Tilsynsbrev og rapport for landbrugstilsyn den 16-06-2020 på ejendommen:

Grenevej 6
6900 Skjern

Tilsynsbrev

Tilsynsrapport

Dyreholdet på ejendommen må etableres i de med rødt markerede stalde på kort nedenfor:

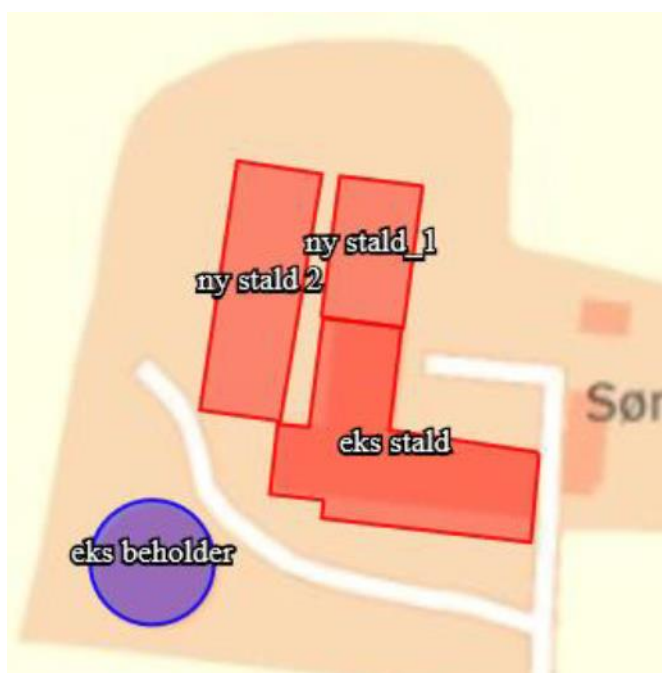
Kontrolpunkt	Tilsynskommentar
Udnyttelse af godkendelse/anmeldelse	16a miljøgodkendelse fra 2019 er delvis udnyttet. <ul style="list-style-type: none">- Den delvise udnyttelse sker i eksisterende stalde.- Nye staldanlæg er ikke etableret.- Miljøgodkendelse skal være udnyttet inden 6 år fra afgørelsen er meddelt. Hvis godkendelsen kun bliver delvist udnyttet, bortfalder den del der ikke er udnyttet.
Staldtype	<ul style="list-style-type: none">- Drænet gulv + spalter (33/67%) 2 nye staldbygninger: <ul style="list-style-type: none">- Delvis spaltegulv, 25-49 % fast gulv.
Miljøteknologi - gyllekøl - vilkår	<u>Vilkår:</u> <ul style="list-style-type: none">- I de 2 nye slagtesvinestalde skal der etableres gyllekøling i gyllekanalerne.- Gyllekølingsanlægget skal dimensioneres således, at der opnås en ammoniakreduktion på 15 % i de nye stalde.- Der skal føres en logbog over varmepumpernes årlige driftstid.
